LES RÉSERVES DU COMMISSAIRE ENQUÊTEUR

CONCERTATION AVEC LA POPULATION SUR LES NUISANCES LIÉES AU TRAFIC

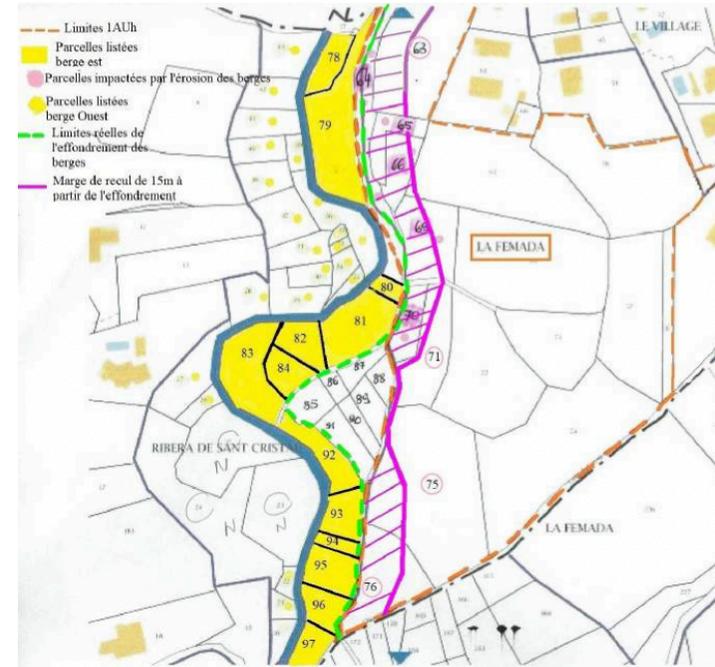
6.3. Le trafic que va générer cet ensemble de logement n'est pas négligeable à l'échelle du bourg de Montesquieu des Albères. Or ce trafic doit traverser le centre du bourg et notamment la partie haute de la Grand rue pour relier les grandes voies de liaison. Cette rue sinueuse et étroite ne permet pas le

croisement d'un trafic important notamment avec des poids lourds. Il est indispensable de trouver une solution pour assurer la circulation dans le haut du village dans des conditions acceptables, y compris pendant la phase de travaux de ce lotissement. L'OAP propose « un système de gestion du flux routier permettant une circulation alternée des véhicules ». Une solution alternative qui est apparue dans le mémoire en réponse du M.O. consiste à mettre en place un sens de circulation, par exemple par le chemin du Roy. La question mérite un examen approfondi et à mon avis une concertation avec la population sur le choix de l'alternative tant elle est susceptible d'impacter leur vie quotidienne.
